Nicht offener
freiraumplanerischer Wettbewerb
NEUGESTALTUNG BAHNHOFSTRASSE
Montabaur

DOKUMENTATION

27. Juni 2019

1002

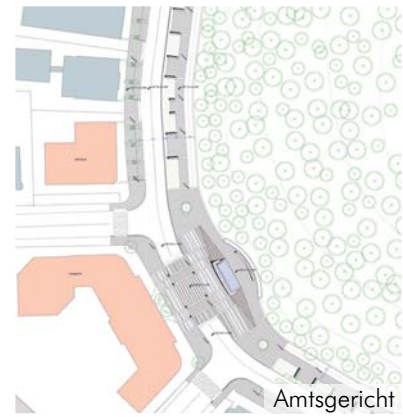
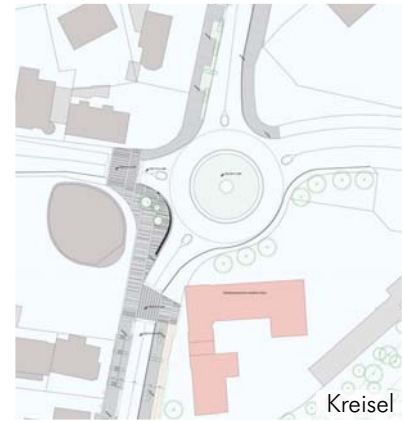
Dem selbst gesteckten Ziel eines Promenadenband, wird die Arbeit nur in wenigen Teilen gerecht. Das sogenannte grüne Band stellt sich z.B. in der Bahnhofstraße als Parkierungstreifen aus Rasengittersteinen dar. Funktional ist das Senkrechtparken für diese stark befahrene Straße nachteilig, da der Verkehr in beiden Fahrrichtungen gestört wird. Gleiches gilt für den Radweg im Gegenverkehr, der zwischen Geh- und Fahrweg gelegt wird. Aufenthaltsqualitäten sind kaum erkennbar, da keine adäquate Ordnung der Freiräume erfolgt.

1006

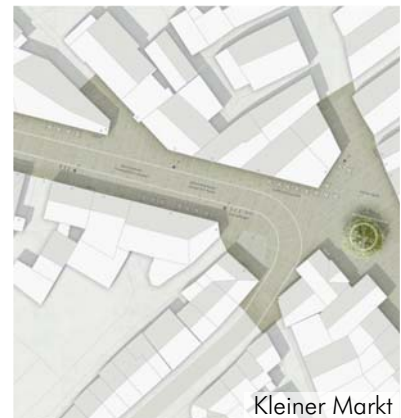
Die Arbeit schüttet ein Füllhorn an Ideen auf Montabaur aus auf dem Weg vom Bahnhof zur Innenstadt. Mit spielerischer Leichtigkeit wird zum einen versucht entlang dieses Weges gestalterische Ereignisse und Erlebnisse zu inszenieren, zum andern soll durch ein wiederkehrendes markantes Straßenplaster ein gemeinsamer Rahmen gesetzt, ein „roter Faden“ geknüpft werden. Trotz einzelner interessanter Detailideen wirkt diese Vielzahl der Elemente jedoch sehr additiv und wenig aus einem Guss. Der farbig flimmernde Belag erscheint zu laut und aufgesetzt. Vorhandene stadträumliche Qualitäten werden durch dieses Feuerwerk überdeckt. Die versprochene neue Aufenthaltsqualität und die neue leichtere Orientierung - der „Rote Faden“-wird weiterhin vermisst.

1007

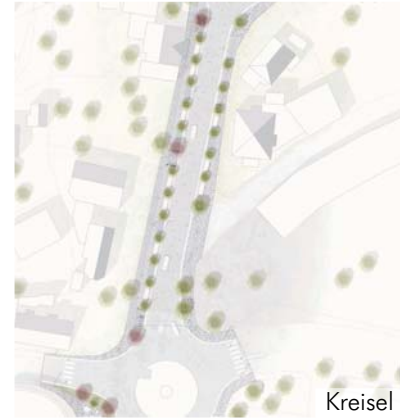
Das klar erkennbare Herausarbeiten der städtebaulichen Entwicklung in den einzelnen Abschnitten der Bahnhofstraße wird gewürdigt. Die Grundkonzeption mit der Verankerung der Neugestaltung in der historischen Entwicklung ist klar und nachvollziehbar gelöst.

So sind im südlichen Abschnitt, der Bestandteil der mittelalterlichen Stadt ist, richtigerweise keine Bäume geplant. Der Straßenraum ist so geplant, dass er mit einer großen Flexibilität auch in Zukunft nutzbar sein wird. In der angebotenen Konzeption ist Raum für Fahren, Parken, Fußgänger, Anlieferung, Außengastronomie usw. der ausreichend vorhanden. Sollten sich die Bedürfnisse bzw. Ansprüche ändern, können in diesem Abschnitt ohne Umbaumaßnahme Parkplätze entfallen, hinzugefügt werden oder der ganze Straßenabschnitt kann der Fußgängerzone zugeschlagen werden. Die durchgehende Natursteinfläche wird all dem gerecht.

Im mittleren Abschnitt wird durch die Straßenbäume der Straßenverlauf räumlich markiert und durch die Baumart und -größe wird eine sinnvolle Differenzierung vom gegenüberliegenden Wald vorgenommen. Für die viel befahrene Fahrbahn ist der Asphaltbelag ebenso angemessen wie das Natursteinpflaster für die Fußgängerbereiche. Die Bedeutung des Rudolf-von-Habsburg-Platzes wird durch die achssymmetrische Gestaltung über den gesamten Straßenraum entsprechend gewürdigt.

Das Sichtbarmachen des Stadtbachs ist gut gelungen, insbesondere im Bereich des Amtsgerichts. Da das Sichtbarmachen des Stadtbachs nur an besonderen Stellen als Wasserlauf erfolgt, wird auf die verschiedenen Situationen im Straßenverlauf entsprechend reagiert. Diese Herangehensweise erlaubt bei der Umsetzung eine gewisse Flexibilität gerade im Bereich der Post.

Kritisch hinterfragt wird die Lage des

Radwegs zwischen den Längsparkern und dem Fußweg, da dies Unfallgefahren birgt und im Bereich der Vorgärten die Breite des Fußwegs eingeschränkt wird. Ohne grundsätzliche Änderung der Aufteilung des Straßenprofils wäre hier auch eine andere Führung denkbar. Die Anordnung der Stellplätze wäre im Rahmen der Planungsfortschreibung auf den konkreten Bedarf aufgrund vorhandener öffentlichkeitswirksamer Nutzungen und der Lage von Zufahrten und Zugänge zu den anliegenden Grundstücke hin zu überprüfen.

Der Schlossberg erhält durch die Sockelmauer einen definierten Abschluss zum Straßenraum, was seine Bedeutung hervorhebt. Die Zugänge zum Schlossberg sind in angenehmer Weise in die Sockelmauer eingebunden.

Der Verfasser hat sich intensiv mit der Situation vor Ort beschäftigt und die vorhandenen Qualitäten erkannt. Für die herausgearbeiteten Schwerpunkte wurden nachvollziehbare Lösungen auch im Detail angeboten. Die Flexibilität, die das Konzept in der Umsetzung zulässt, wird vom Preisgericht erkannt und gewürdigt. Die Arbeit stellt in der Gesamtkonzeption und auch in der Durcharbeitung einen wertvollen Beitrag zur gestellten Planungsaufgabe dar.
